Grundriss Untergeschoss

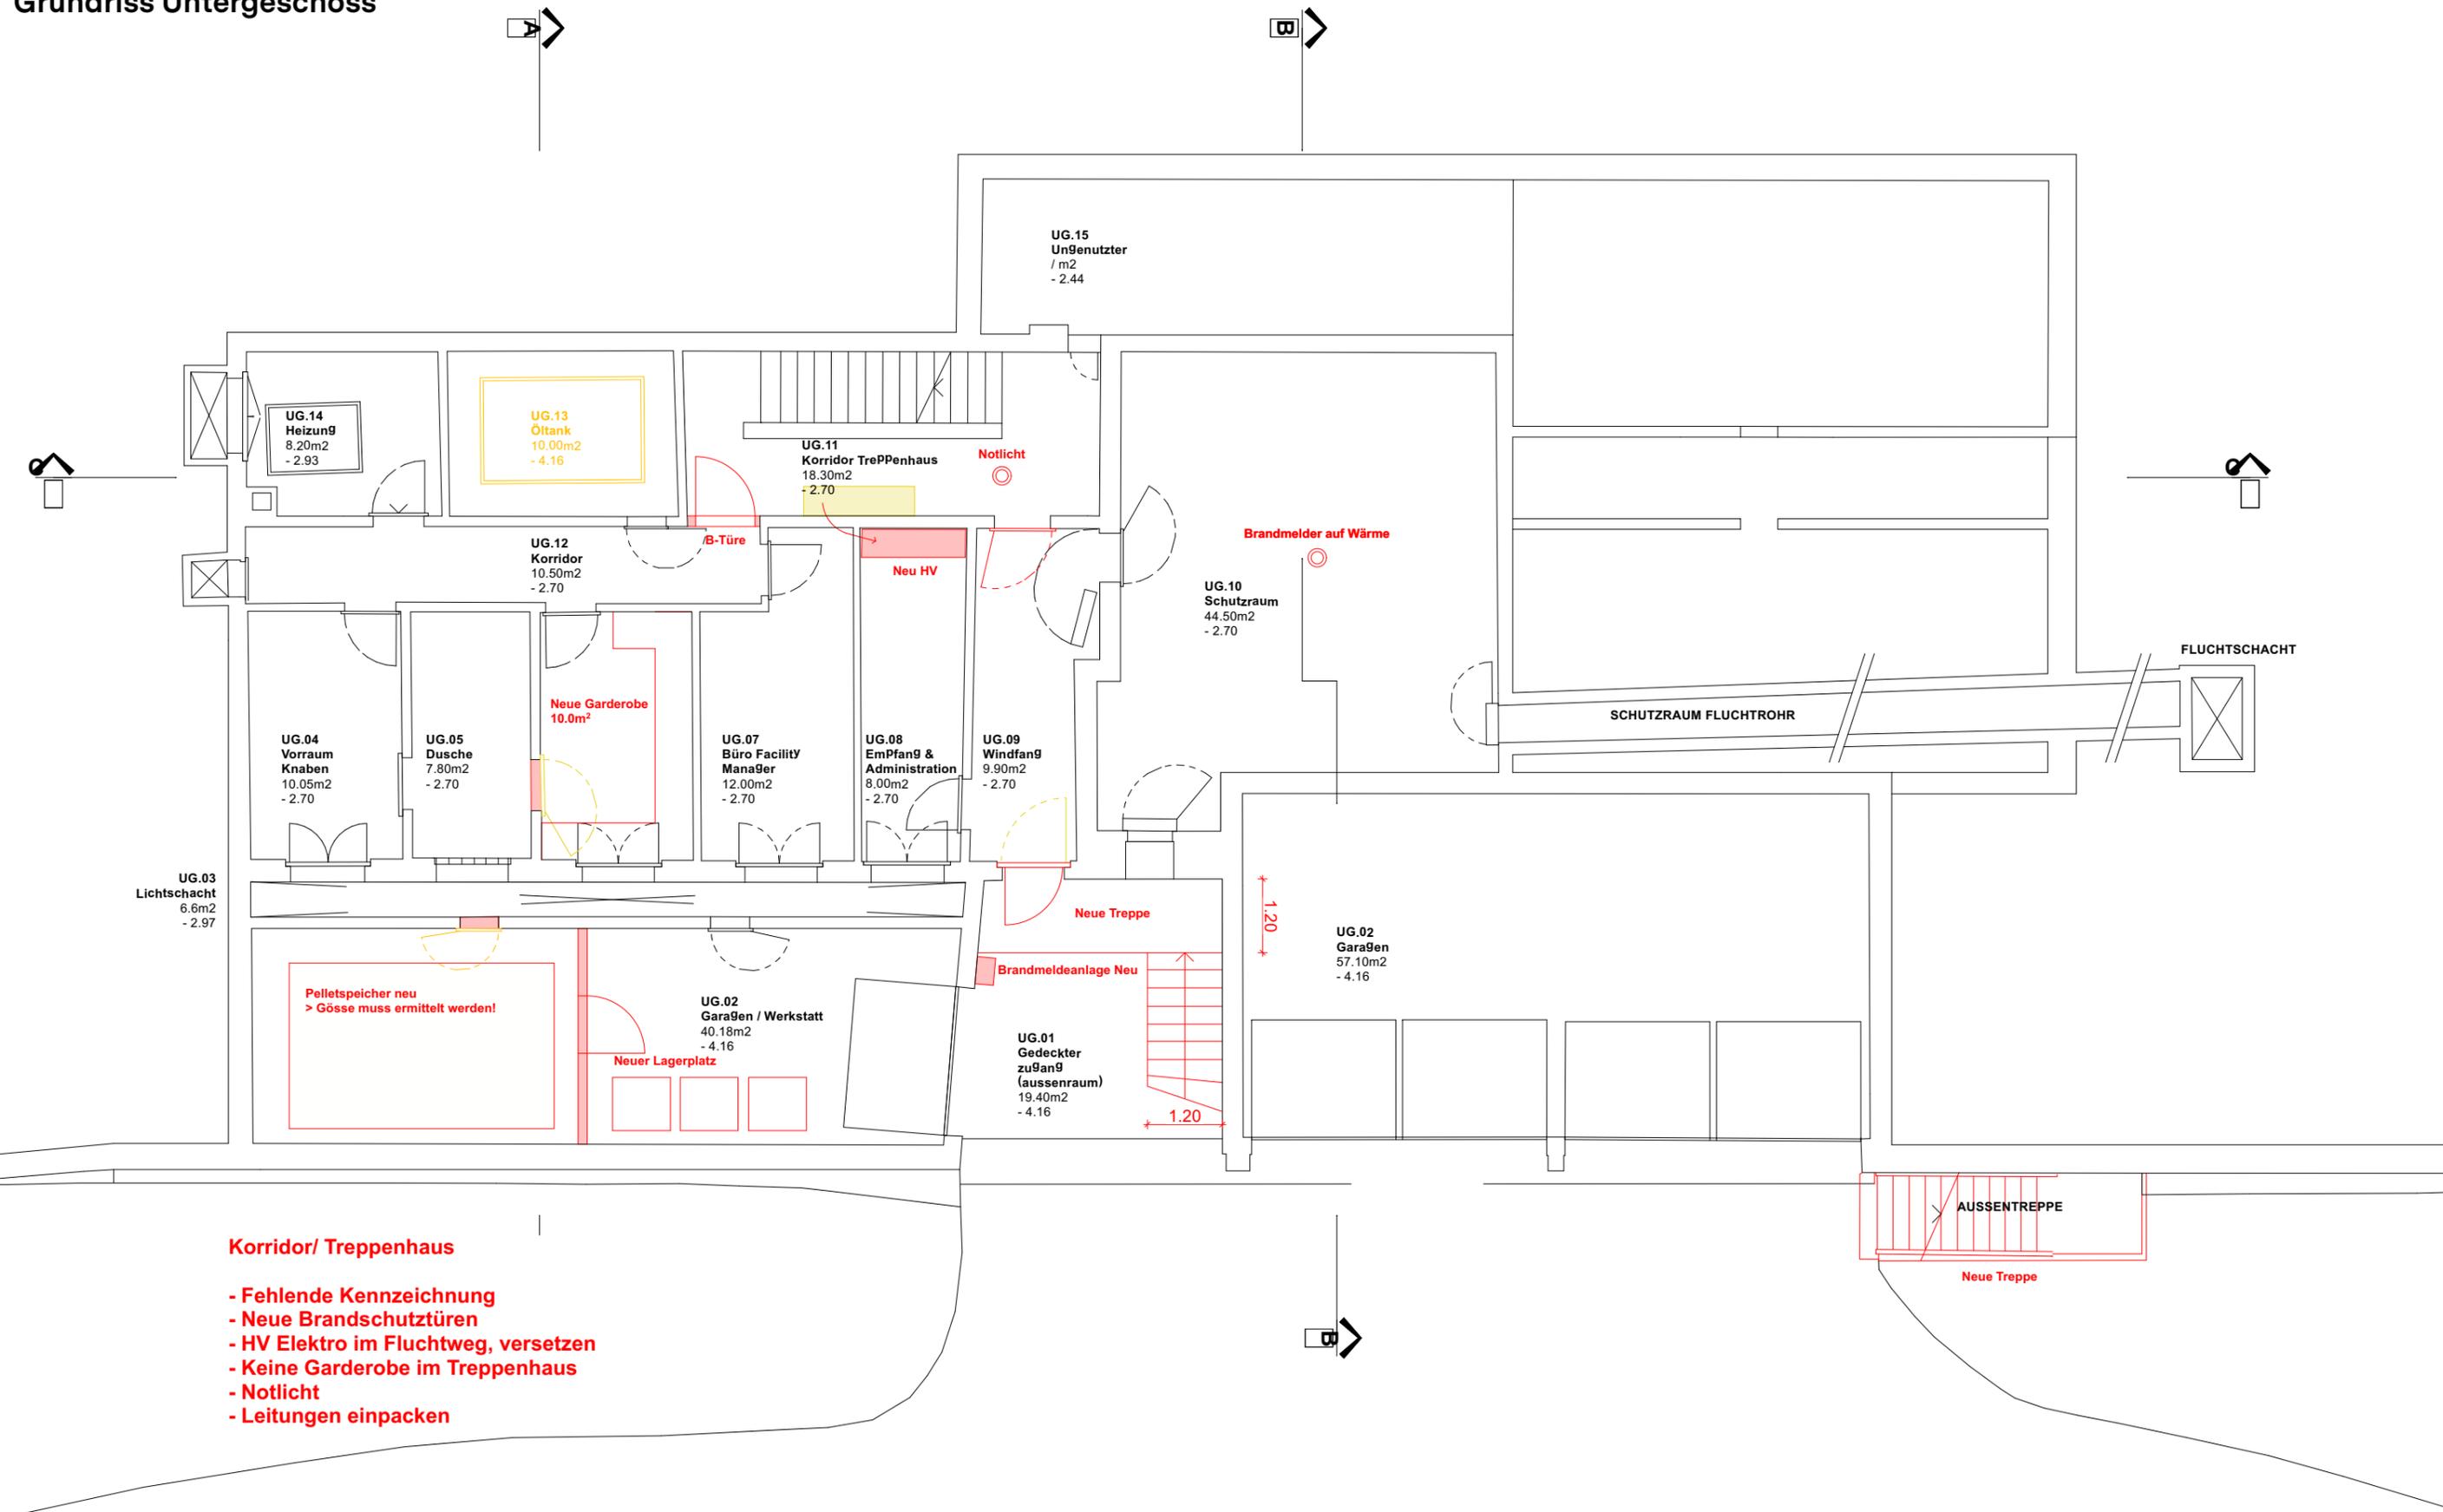
- Korridor/ Treppenhaus**
- Fehlende Kennzeichnung
 - Neue Brandschutztüren
 - HV Elektro im Fluchtweg, versetzen
 - Keine Garderobe im Treppenhaus
 - Notlicht
 - Leitungen einpacken

Grundriss Obergeschoss

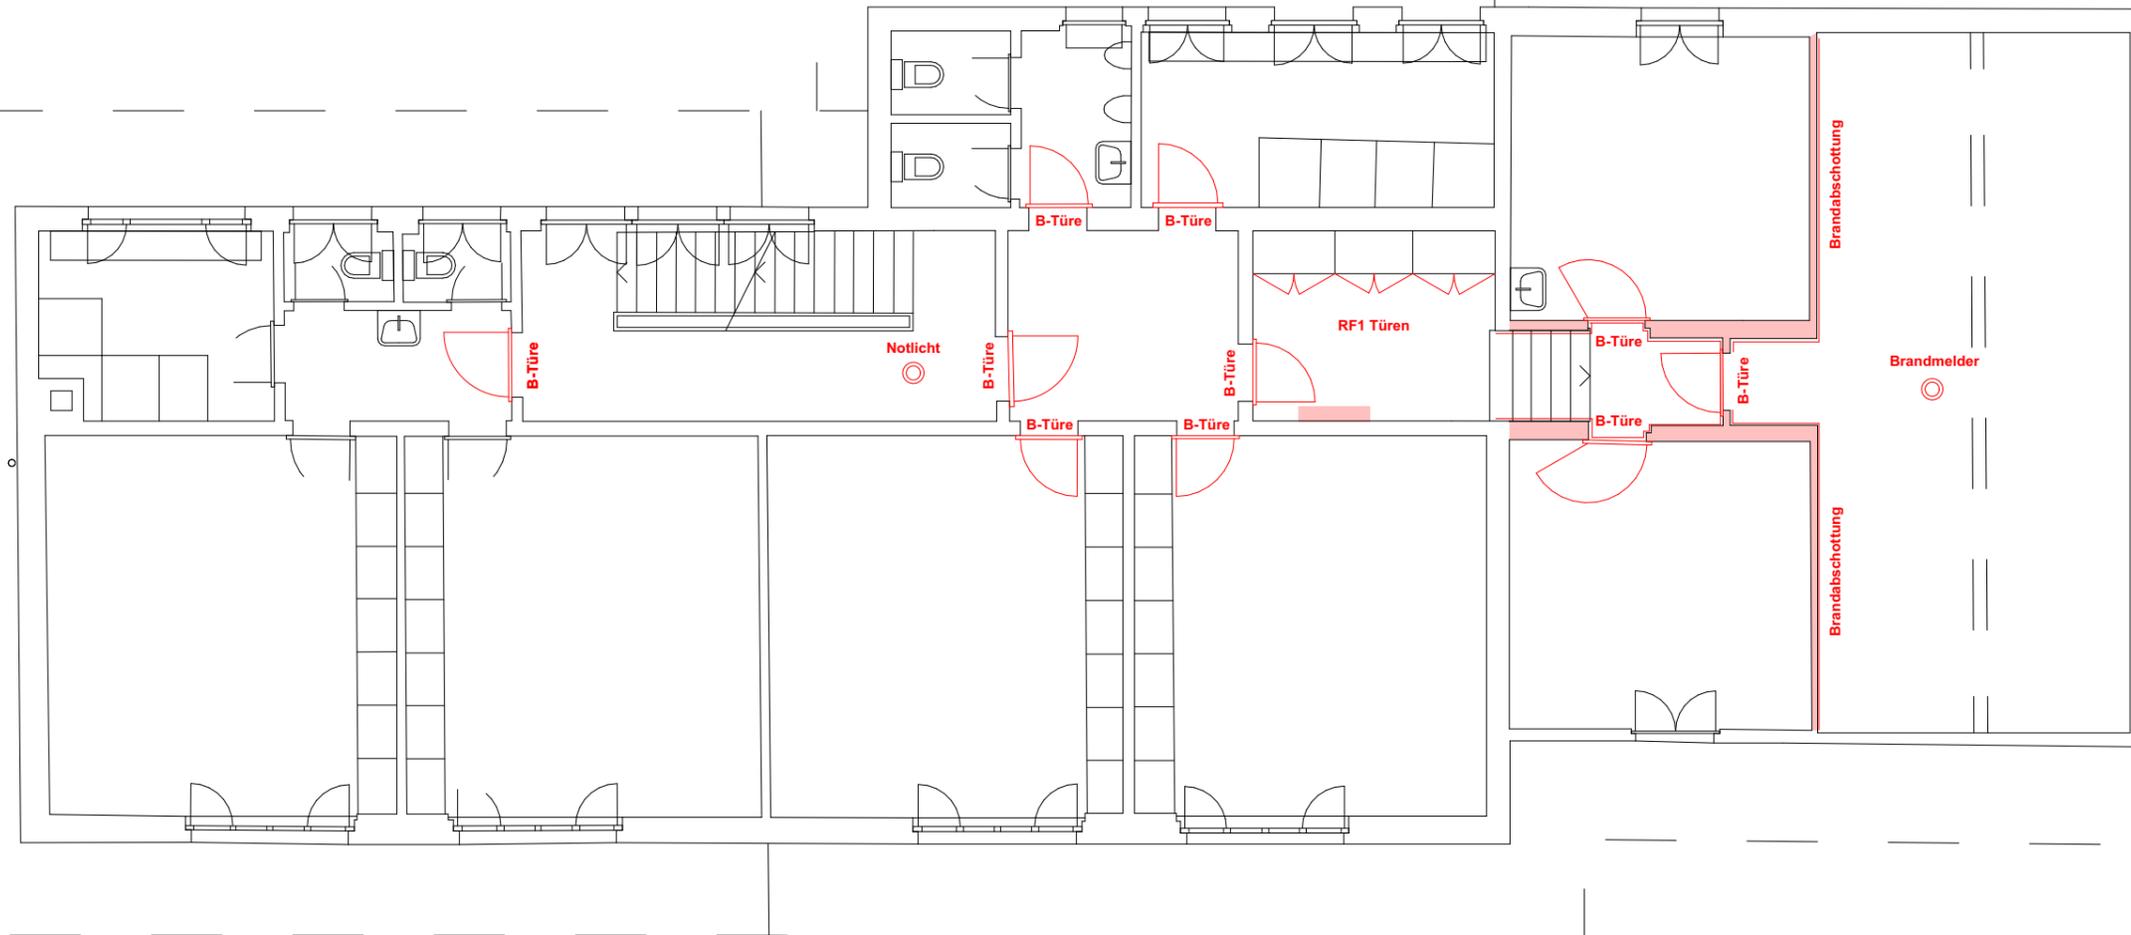
Korridor/ Treppenhaus

- Fehlende Kennzeichnung
- Neue Brandschutztüren
- Keine Möblierung im Treppenhaus
- Notlicht
- Leitungen einpacken

Grundriss Erdgeschoss

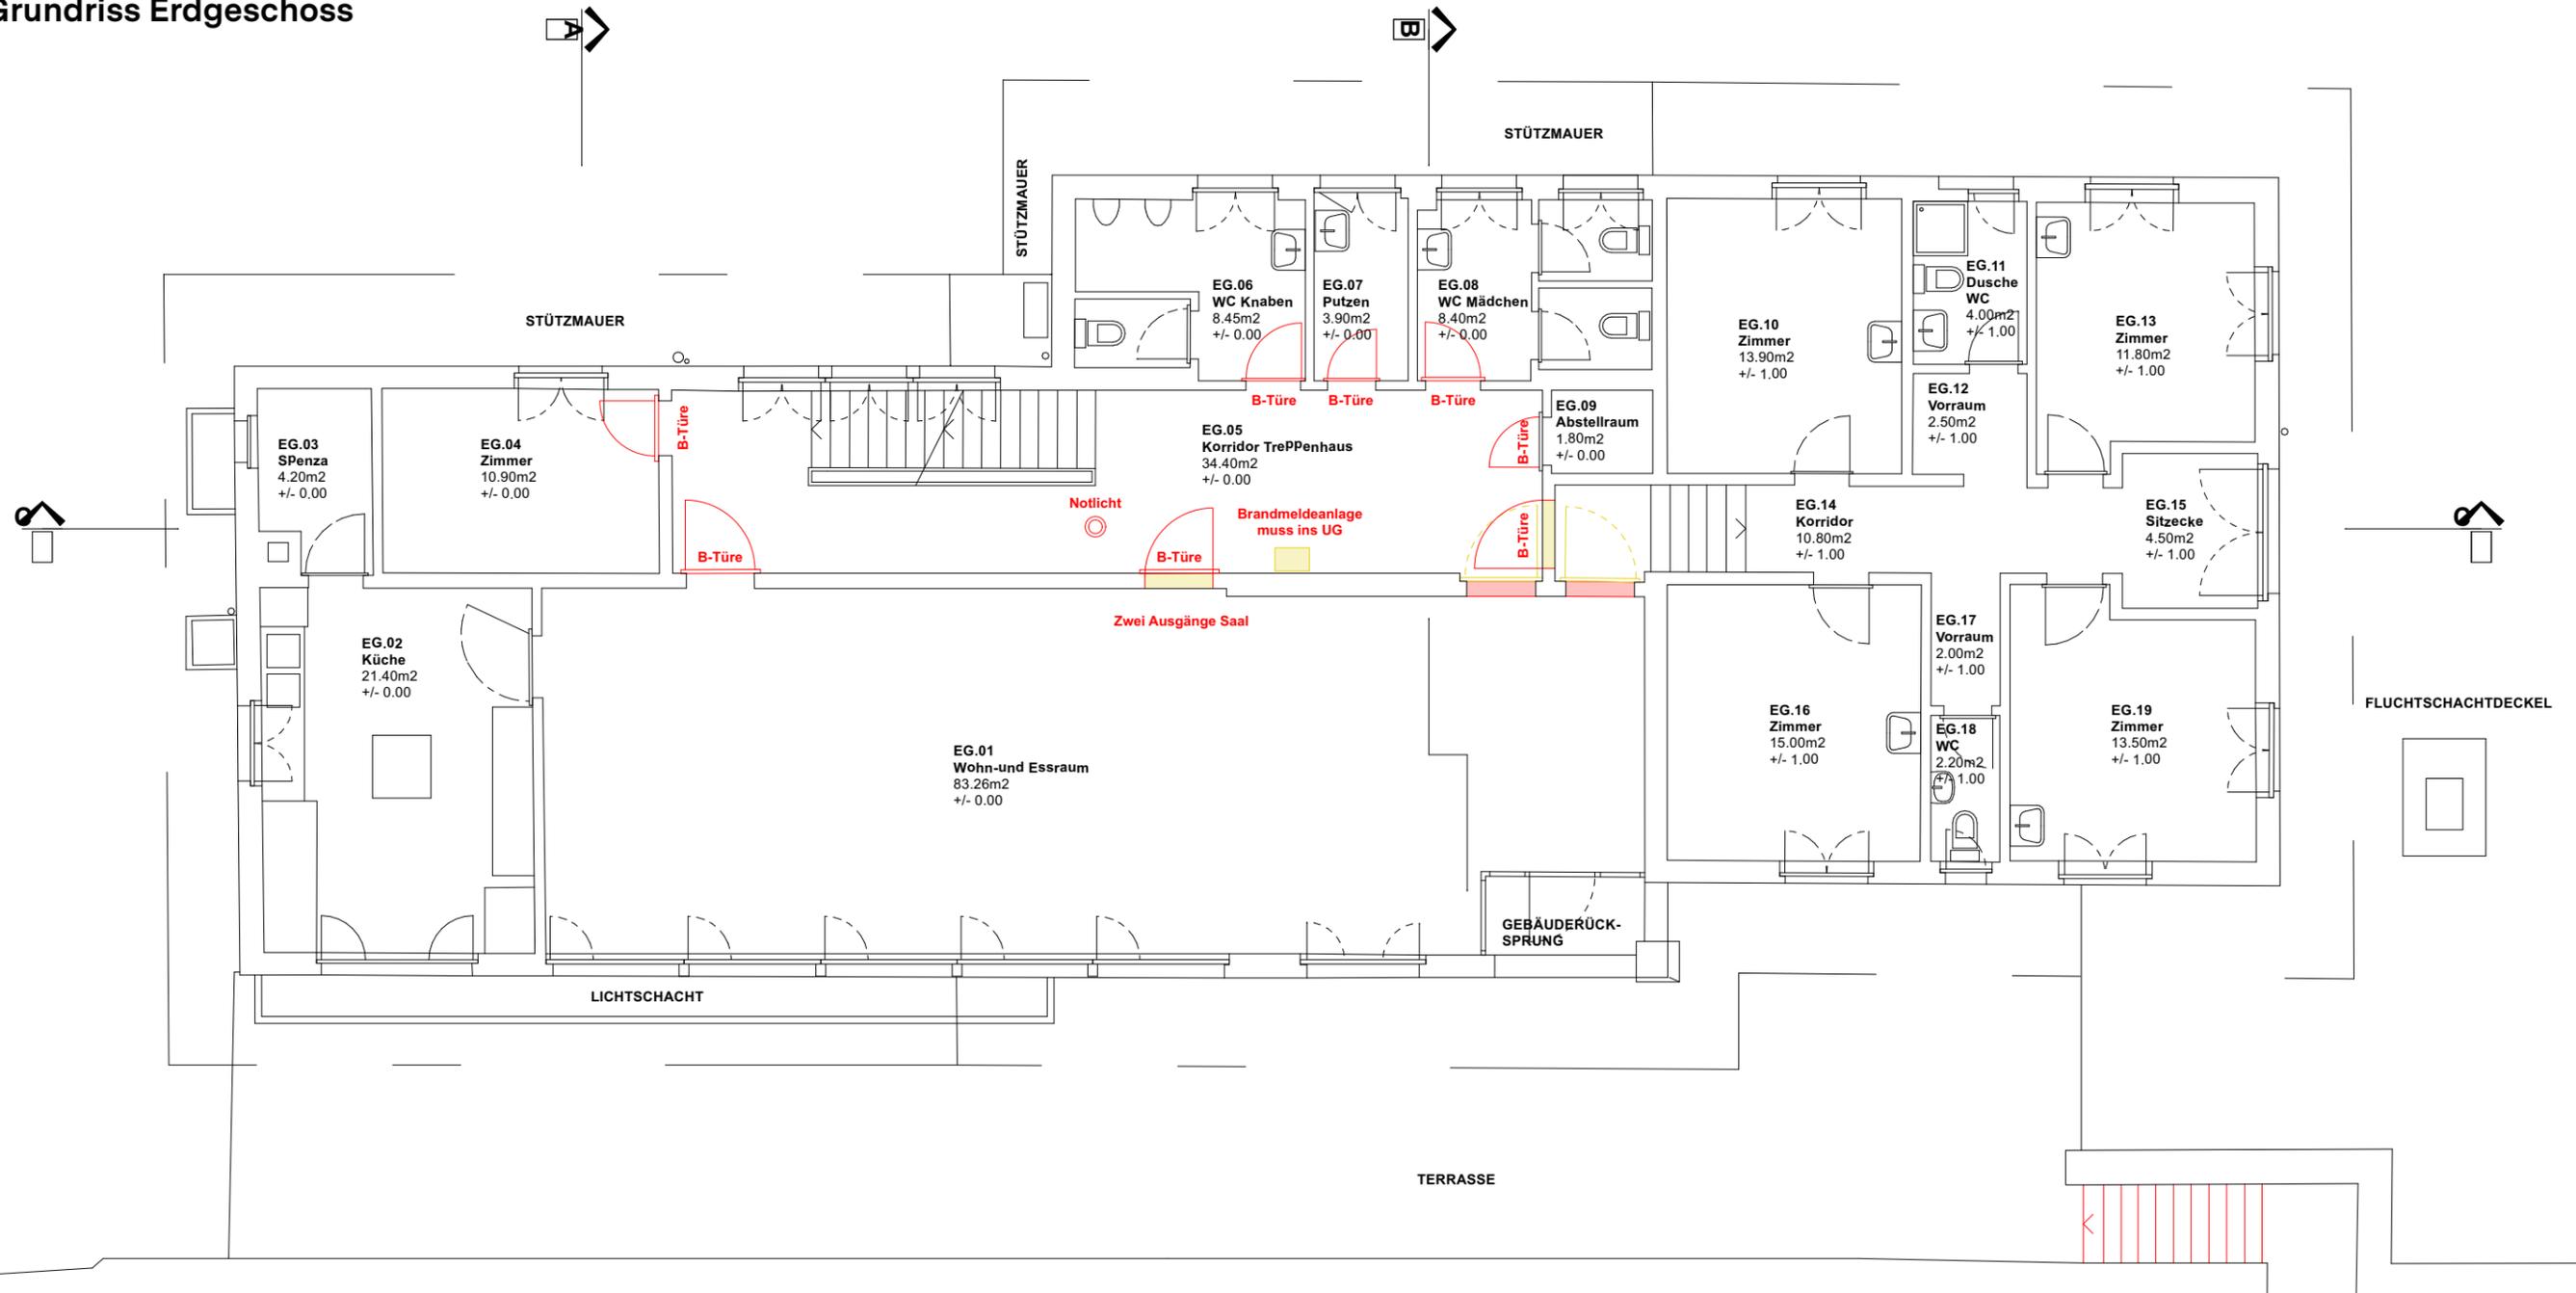
Korridor/ Treppenhaus

- Fehlende Kennzeichnung
- Brandmeldeanlage versetzen
- Neue Brandschutztüren
- Keine Möblierung im Treppenhaus
- Notlicht
- Leitungen einpacken
